Licitación Pública Nacional e Internacional
Proyecto "Red de Autopistas y Rutas Seguras. Proyecto PPP - Etapa 1"
Ley N° 27.328. Decreto Reglamentario N° 118/2017
Resolución N° 147-E/2018

CIRCULAR CON CONSULTA N° 3/2018

**CIRCULAR CON CONSULTA N° 3/2018
ANEXO A**

PLANIMETRÍA VARIANTE LAS FLORES

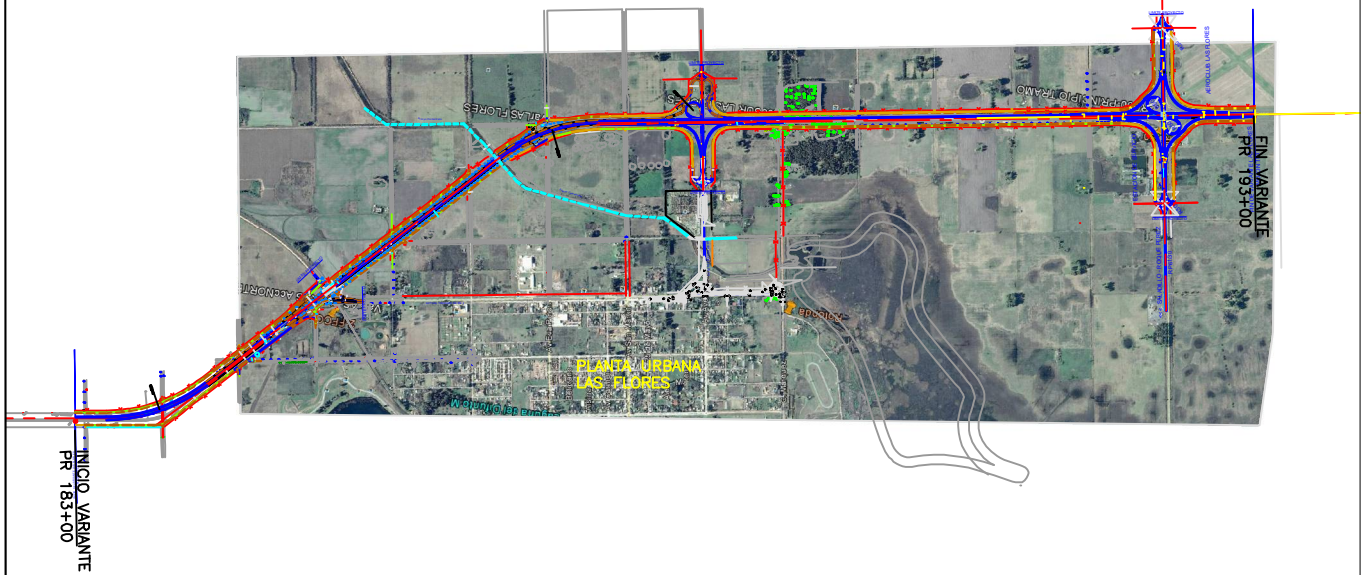
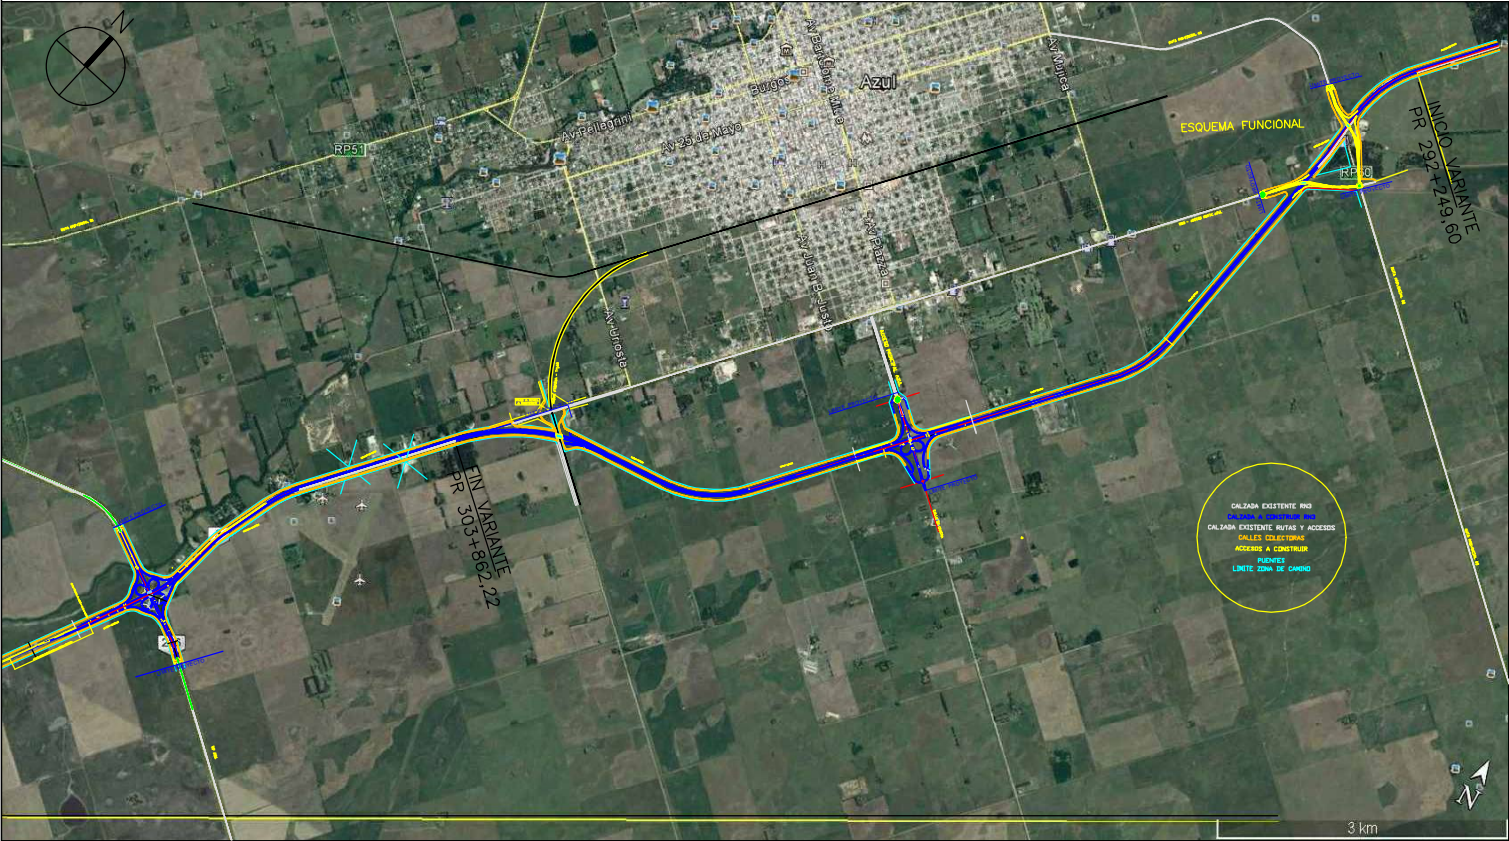
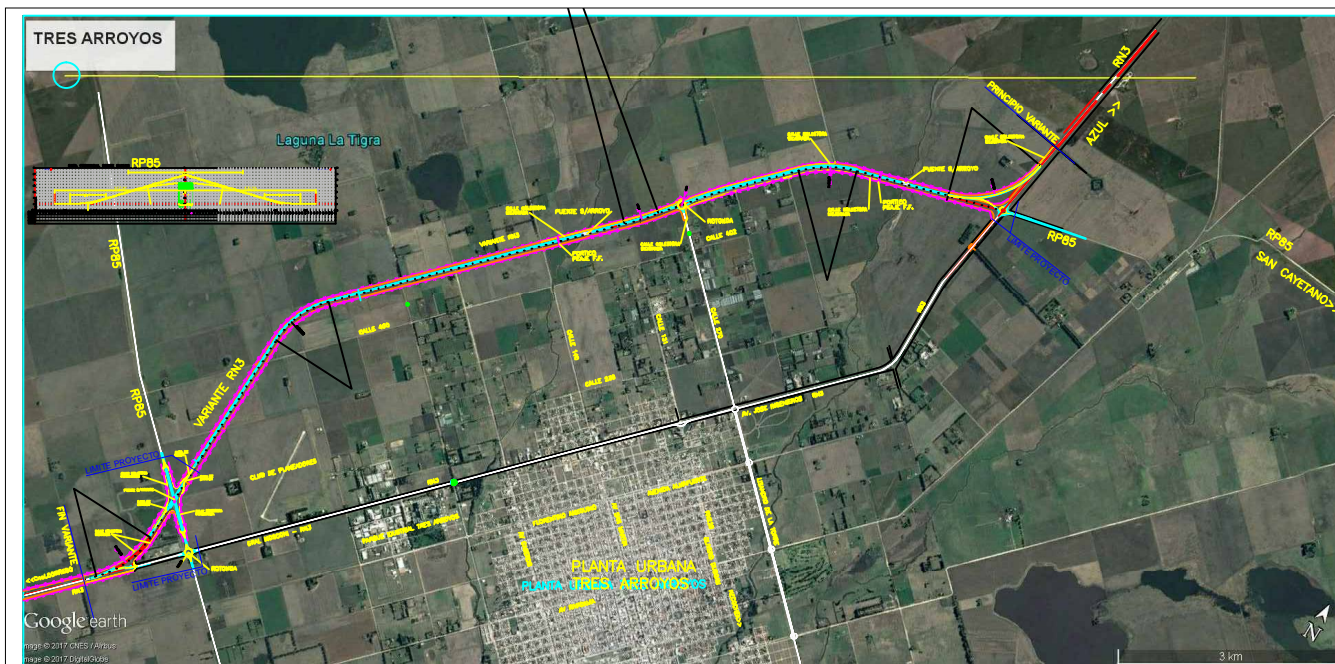
Consulta No. 37: *“Calles urbanas en Accesos, distribuidores y variantes – Corredor A: en los planos del pliego de las variantes Cachari, Las Flores, Azul y Chillar se indican calles, que forman parte de la traza urbana de cada localidad, que están resaltadas en diferentes colores y donde pareciera hay que realizar obras. Entendemos no será obligación del Contratista PPP el intervenir en estos sectores. Favor confirmar si nuestro entendimiento es correcto, caso contrario se solicita aclarar el alcance de los trabajos a ejecutar en estas calles”.*

Respuesta a Consulta No. 37: El CONTRATISTA PPP no deberá intervenir en la traza urbana de cada localidad. Se adjunta como ANEXO A los Planos en los cuales se eliminaron los grafismos que generaban la duda.
